<b>ALCALDÍA MAYOR DE BOGOTÁ D.C.</b> Fondo Prevención y Atención Emergencias	<b>CONCEPTO TÉCNICO SOBRE NECESIDAD DE ESTUDIOS DETALLADOS DE AMENAZA Y RIESGO POR FENOMENOS DE REMOCIÓN EN MASA DENTRO DEL TRÁMITE DE LICENCIA URBANÍSTICA</b>	Código:	GPR-FT-10
		Versión:	04
		Fecha de revisión:	21/06/2011

1.1 CONCEPTO TÉCNICO No.	CT-7105
1.2 ÁREA:	Técnica y de Gestión
1.3 COORDINACIÓN:	Investigación y Desarrollo
1.4 REFERENCIA CRUZADA RADICADO FOPAE:	2013ER21373
1.5 RESPUESTA OFICIAL No.	RO-66422

2.1 SOLICITANTE:	Curaduría Urbana No 4
2.2 PROYECTO:	"Vivienda"
2.3 LOCALIDAD:	4. San Cristóbal
2.4 UPZ:	32. San Blas
2.5 BARRIO O SECTOR CATASTRAL:	Sector Catastral Las Mercedes
2.6 DIRECCIÓN:	Calle 18 Sur No 7-26 Este (**)
2.7 CHIP:	AAA0000PNZM (*)
2.8 MANZANA CATASTRAL:	13
2.9 PREDIO CATASTRAL:	03
2.10 ÁREA (Ha):	0.0192 (*)
2.11 FECHA DE VISITA:	Noviembre 27 de 2013
FECHA DE EMISIÓN:	Diciembre 03 de 2013

**Figura 1.** Localización general del proyecto ubicado en la Calle 18 Sur No 7-26 Este, sector catastral Las Mercedes de la Localidad de San Cristóbal en el Plano Normativo de Amenaza por Remoción en Masa del POT (Decreto 364 de 2013), el cual se encuentra en amenaza MEDIA.

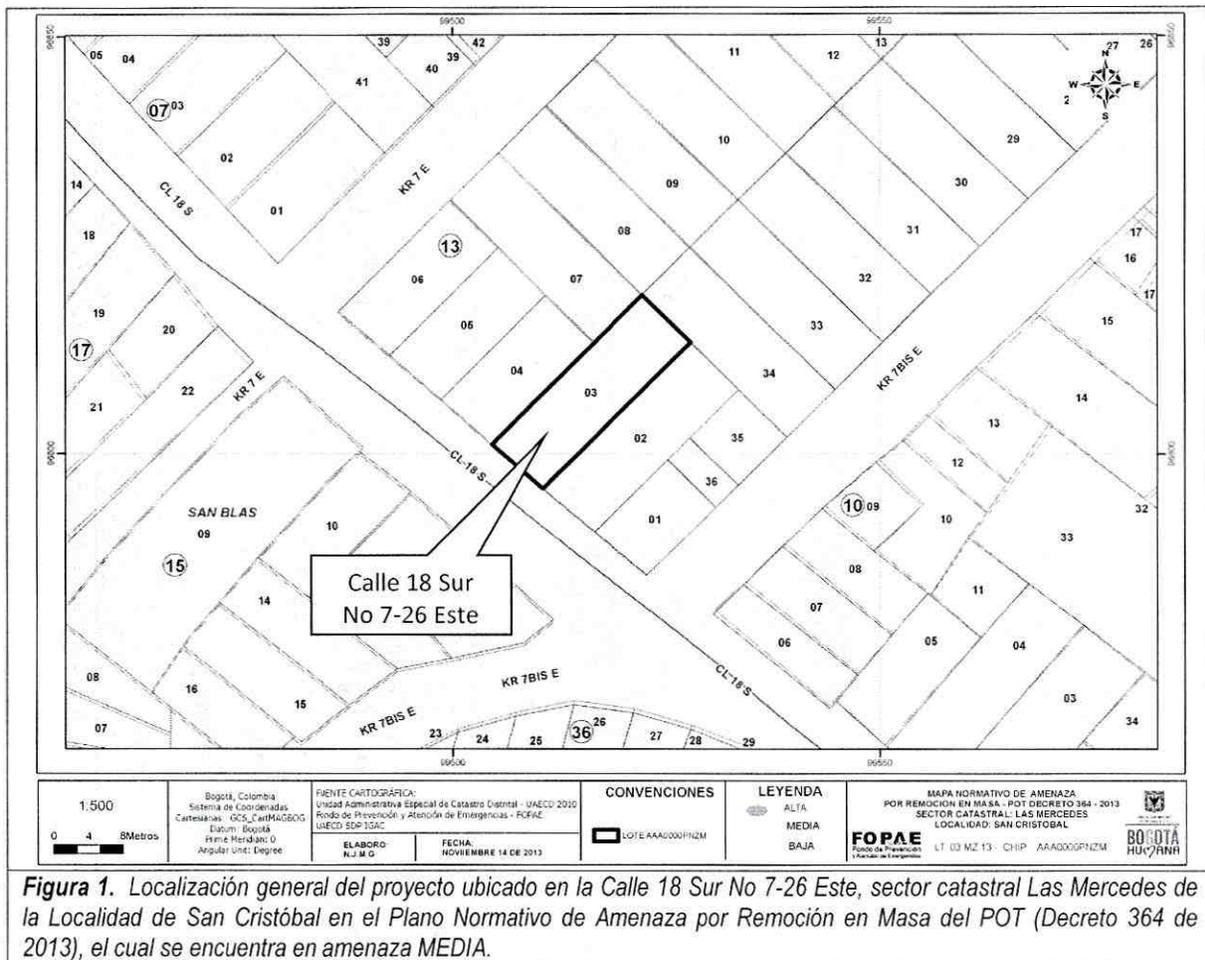
Conforme con el plano normativo de "Amenaza por Remoción en Masa" del Plan de Ordenamiento Territorial de Bogotá - POT, el sector del proyecto ubicado de la Calle 18 Sur No 7-26 Este de la Localidad de San Cristóbal, se encuentra en una zona de AMENAZA MEDIA por procesos de remoción en masa (Figura 1).
